Keuringsverslag van een elektrische laagspanning- en zeer lage spanningsinstallatie

NIET CONFORM

Straatnaam Kerkhofstraat
Huisnummer 39
Busnummer
Postcode 9420
Gemeente Erpe-Mere
Land België

Controlebezoek van een oude huishoudelijke elektrische installatie van een wooneenheid bij verkoop op vraag van de verkoper volgens (KB 08/09/2019) - AREI Boek 1- 8.4.2. en 8.2.1. en 4.2.4.3.

Afbeelding schakel- en verdeelbord:

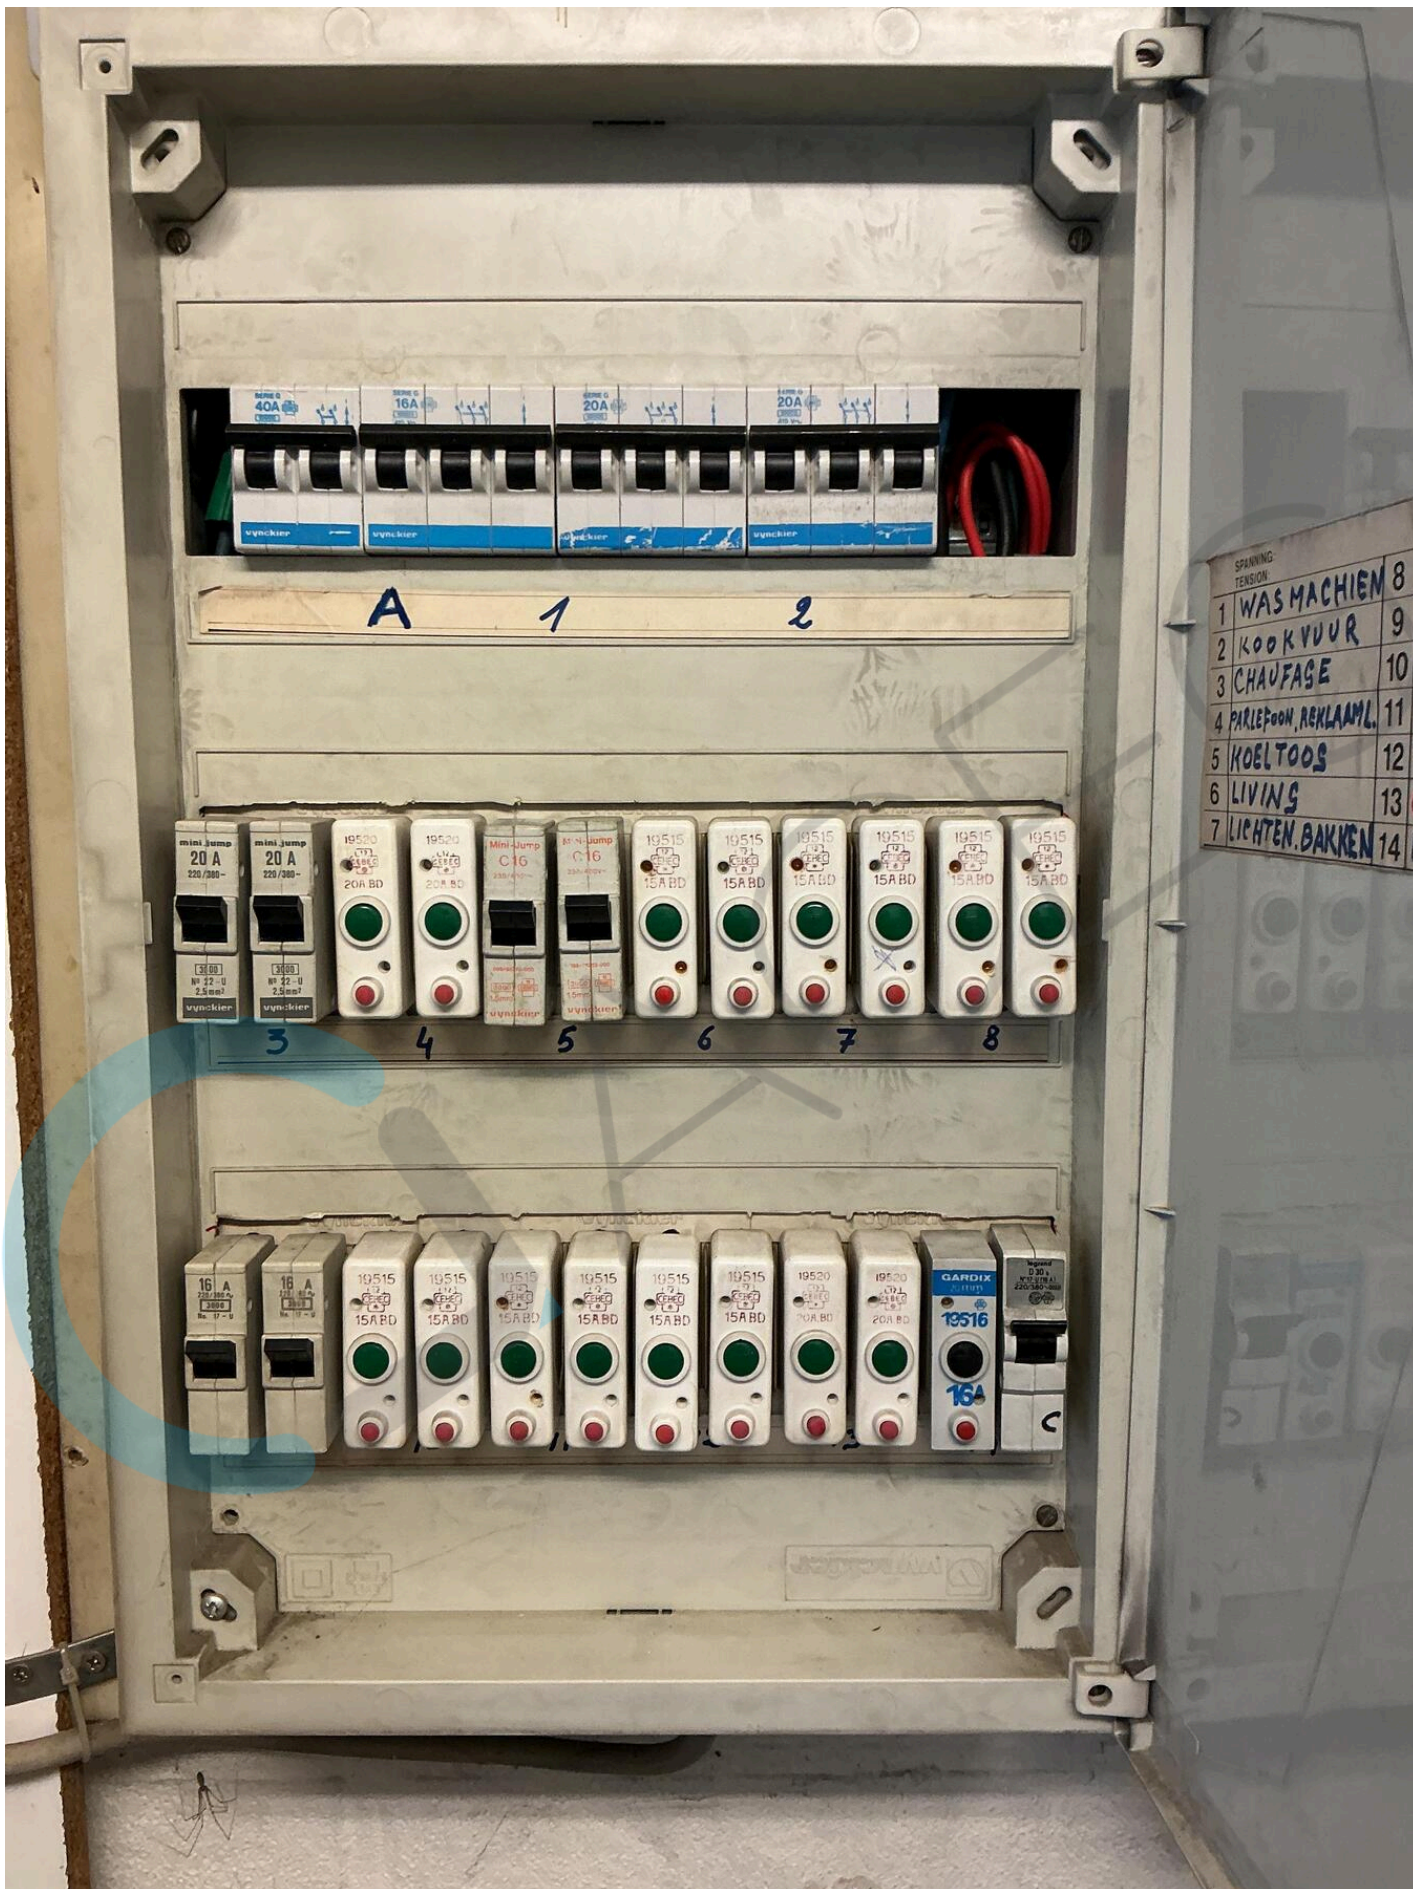
- I5.08 Beschadigd en gebroken materiaal dient vervangen of hersteld te worden. De beschermingsgraad van het verdeelbord tegen rechstreekse aanraking is onvoldoende. (niet tenminste IPXX-B) (Boek 1 Onderafdeling 4.2.2.3.)

- I7.01 De smeltzekeringhouders of houders van kleine vermogensschakelaars met pennen met een sectie kleiner dan 10mm² zijn niet voorzien van kalibreerelementen. (Boek 1 Onderafdeling 5.3.5.5.A.)
